改善箇所説明図

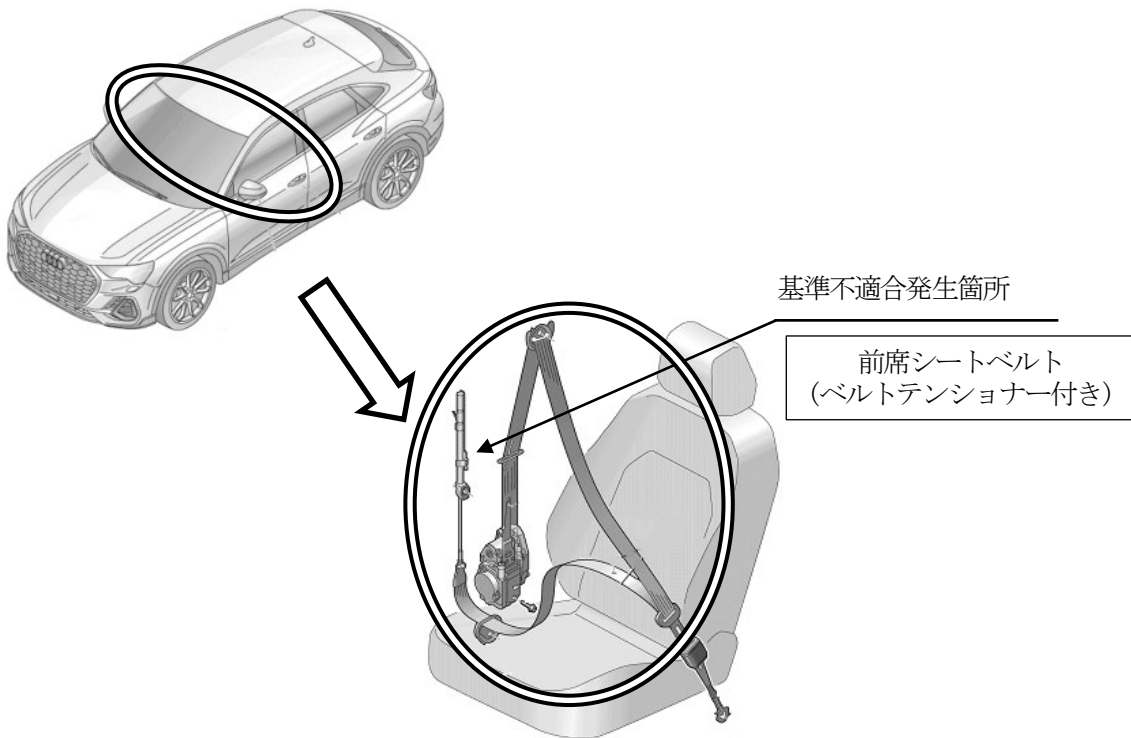
前席シートベルトのシートベルトテンショナーにおいて、内部構成部品の製造管理が不適切なため、衝突時にプリテンショナー機構が作動した際、シートベルトの拘束力を保持するロック機構が正しく作動しないことがある。そのため、シートベルトがたるみ、衝突時の乗員保護性能が低下するおそれがある。

全車両、前席シートベルト（左右もしくはどちらか片側）を良品と交換する。

識別：「69GT」と記入したキャンペーンステッカーをラゲッジルームのパネル部に貼付する。
